c-e63901 – Comune di Locate di Triulzi
REGISTRO UFFICIALE
Prot. 13572
Del 27/11/2019

OGGETTO: [ID_VIP:4826] Procedura di VIA, ai sensi dell'art. 23 del D. Lgs. 152/2006 e ss. mm. ii. e Piano di Utilizzo ai sensi del DPR 120/2017 – Progetto definitivo potenziamento linea Milano-Genova. Quadruplicamento tratta Milano Rogoredo /Pavia - OSSERVAZIONE ALLA VIA VAS E RICHIESTE DI CHIARIMENTI

Esaminati gli elaborati progettuali in oggetto si sottopongono le seguenti osservazioni e richieste di chiarimenti:

STRALCIO PLANIMETRIA PROGRESSIVA 7+473

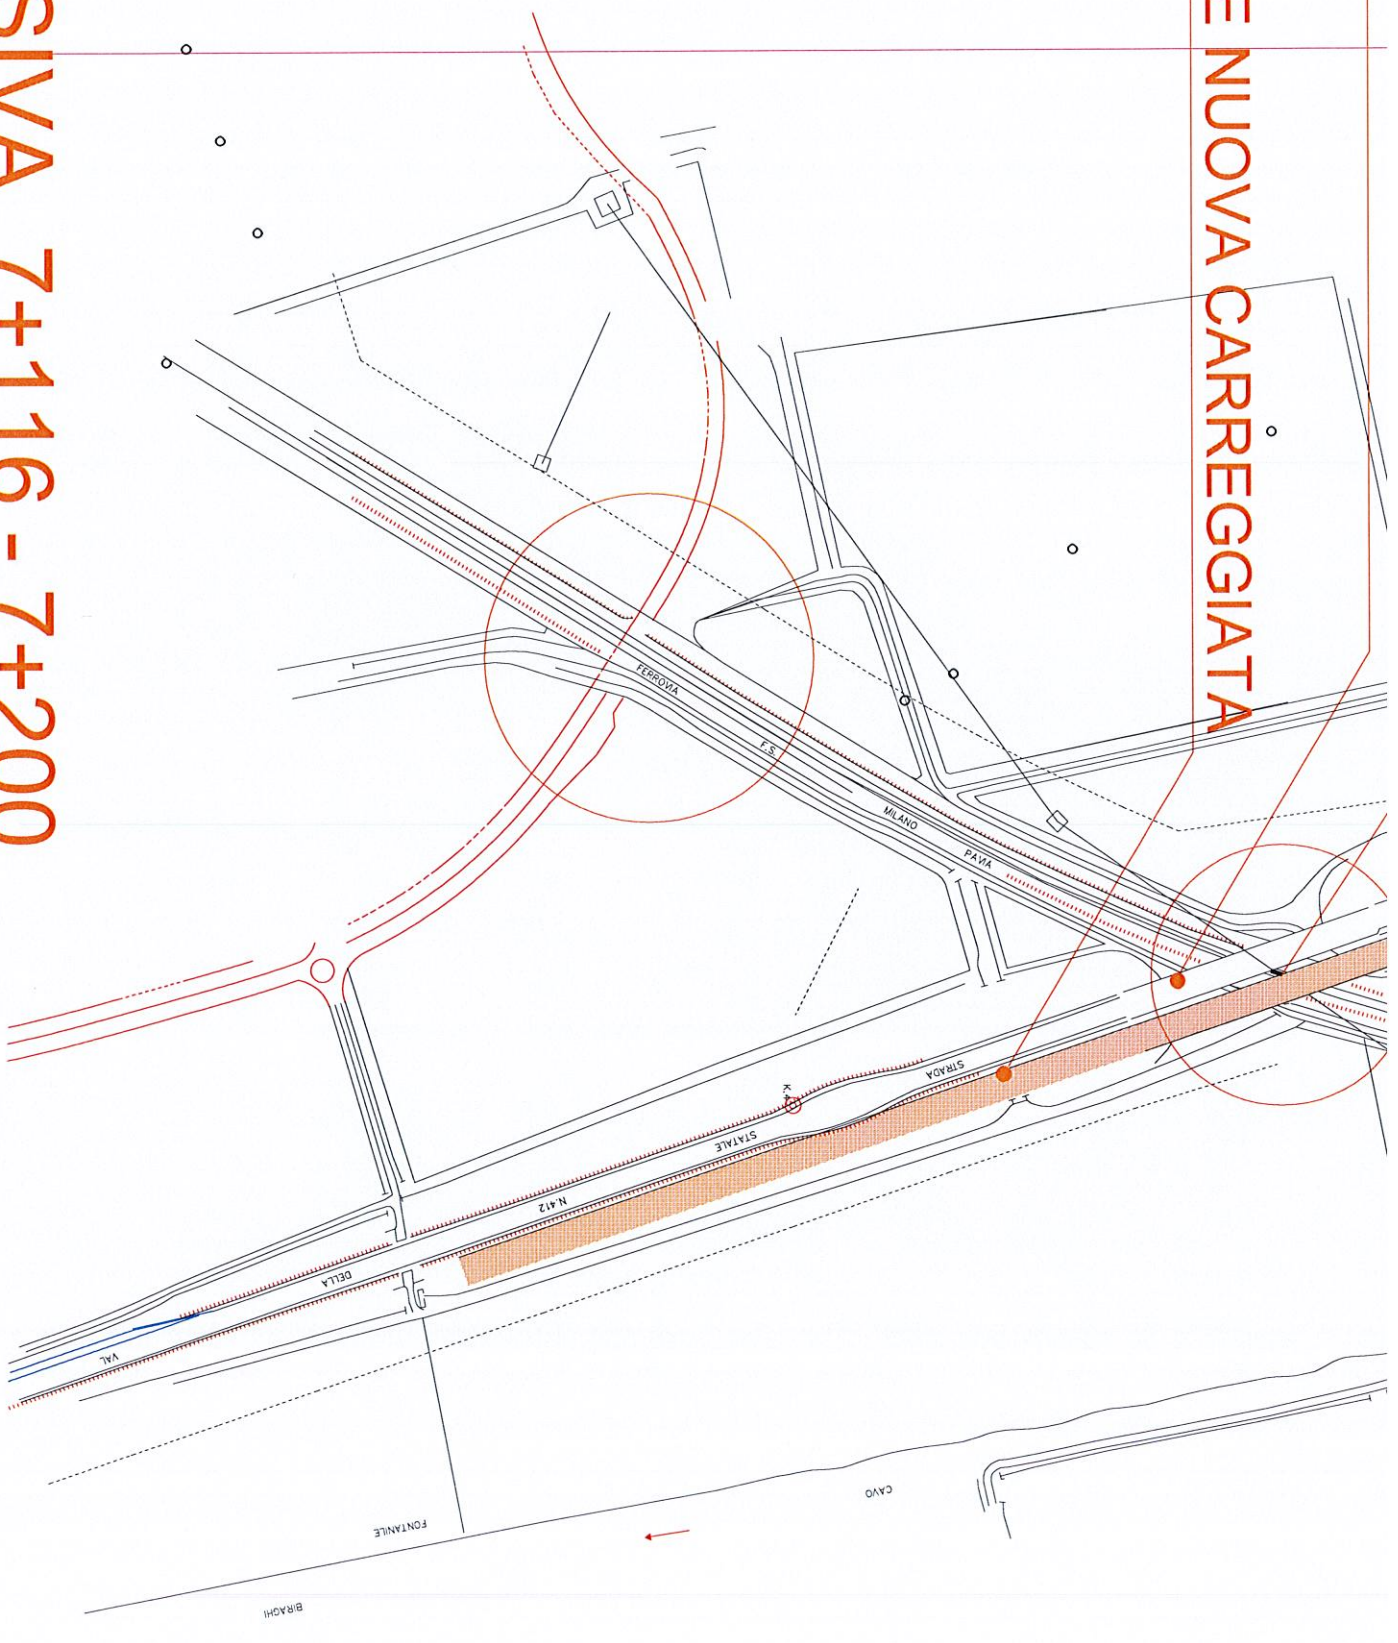
- b) Il progetto prevede il prolungamento dell'attuale sottopasso al km 7+473 di Via A. Moro mediante formazione di tappo di fondo, platea, allungamento piedritti e conseguente copertura con ridisegno della rampa lato nord per permettere il mantenimento delle altezze attuali minime per il transito del trasporto pubblico locale. Considerato che la via in questione è fondamentale per il transito da e per Locate, usufruito principalmente dai locatesi, non trovando riscontro nel cronoprogramma dei tempi di attuazione di detti lavori si chiede che le opere siano eseguite nel minor tempo possibile e comunque entro un massimo di mesi 5 al fine di ridurre il disagio al minimo. Infatti il traffico gravante sulla Via A. Moro andrebbe a riversarsi sulla SS 412 che nelle ore di punta è al collasso peggiorando la già precaria situazione. Non ultimo, e pure di importanza strategica, il percorso di Via Moro è utilizzato da varie linee del T.P.L. facenti capo al Comune di Milano, tramite A.T.M., per la linea 220 e Provincia di Pavia per le linee gestite da Autoguidovie Italiane che, giocoforza, dovranno essere deviate su altri percorsi con conseguente aggravio dei costi di gestione e dei tempi di percorrenza. Eventuali costi dovranno essere coperti da Rfi.

- realizzazione di manufatto nel sottopasso di Via A. Moro (progressiva 7+ 473) da adibire a ciclabile con relative rampe per permettere il transito ciclabile nord/sud a collegamento con la ciclabile per S. Giuliano a sud e con il sistema Locate - Opera a nord. Tracciati che potrebbero essere costruiti nei percorsi di cantiere, al termine dei lavori, che, dalle planimetrie presentate, parrebbero essere realizzati nella fascia di mt 3,00 dal ciglio stradale di Via A. Moro di proprietà dell'A.C.
